MELFA テクニカルニュース

BFP-A6079-0285

表題 RoHS指令で規制された物質への対応時期及び梱包箱ラベル表示変更

適用機種 RV-FRシリーズ、RV-CRシリーズ、RV-Fシリーズ、RH-FRシリーズ、RH-CHシリーズ
 RH-Fシリーズ、RH-FRHRシリーズ、RH-FHRシリーズ、ASSISTA

2.1 内容

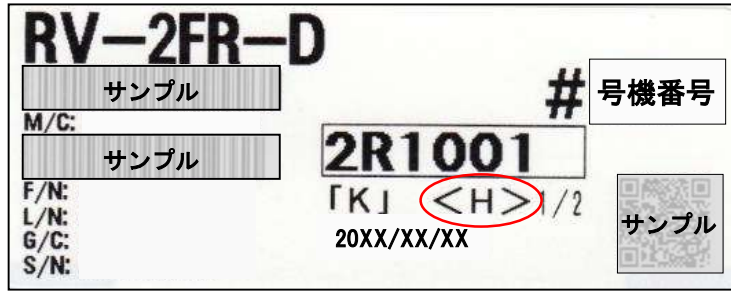
RoHS指令(10物質)へ対応している製品の梱包箱のラベル表記に<H>マークを追加します。(*4)
表示例)

*4 <H>マークはRoHS指令適合マークではありません。

RoHS指令(10物質)の含有が規制値未満であることを示す弊社用の表示マークです。

2021年1月生産分より順次対応いたします。

ただし、流通の過程で表記時期が前後する可能性があります。

また、製品により反映時期が異なります。ご了承ください。

つきましては、RoHS指令(10物質)へ対応している製品でも<H>マークのないものがございます。
RoHS指令(10物質)への対応開始時期につきましては、1.項をご確認ください。
